Rapport de contrôle d'installations électriques à basse et à très basse tension

RÉF. 88/2026/74894/D01:1

DATE DU CONTRÔLE 03/07/2026 (14:15 - 15:00) **AGENT VISITEUR** Philippe Da Silva
ADRESSE DU CONTRÔLE Ruelle du Try 10 - 1421 Braine-l'Alleud **TYPE DE CONTRÔLE** Visite de contrôle vente ancienne installation (8.4.2.)

CONCLUSION : NON CONFORME

Croquis de position élémentaire et descriptif sommaire des tableaux

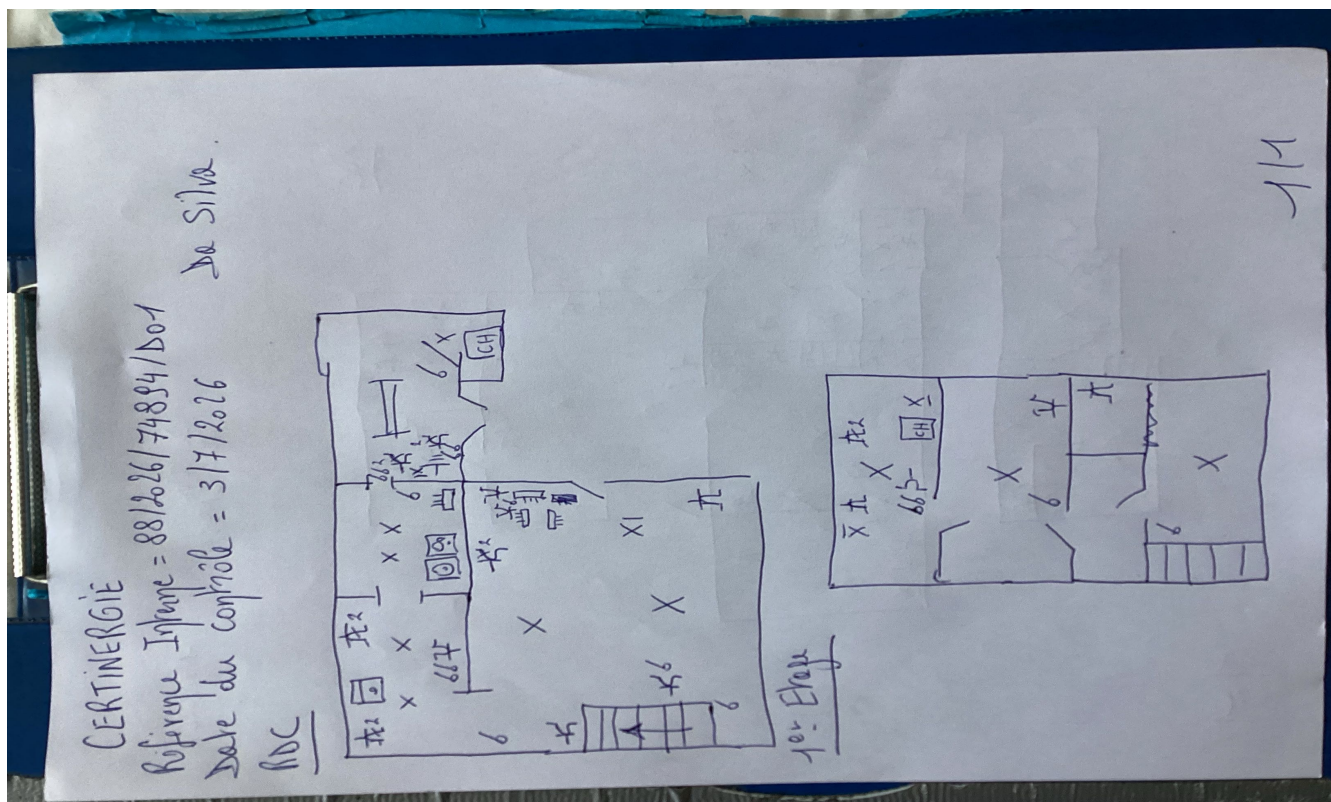
Conformité schéma(s) unifilaire(s) et plan(s) de position Pas OK | **Nombre de tableaux** 4 | **Nombre de circuits** 5 + 1 + 1 + 3

Circuits	TD1 10x 1P	TD2 1x 2P	TD3 1x 2P	TD4 4x 1P	TD4 1x 2P
Protection	2x MJ 10A, 2x MJ 16A, 2x MJ 20A, 2x MJ 15A, 2x Disj ?	Disj 20A	Disj 20A	2x MJ 25A, 1x MJ 16A, 1x MJ 20A	Disj 32A
Section (mm ²)	?	2,5	2,5	?	?
Conclusion	Pas OK	OK	OK	Pas OK	Pas OK
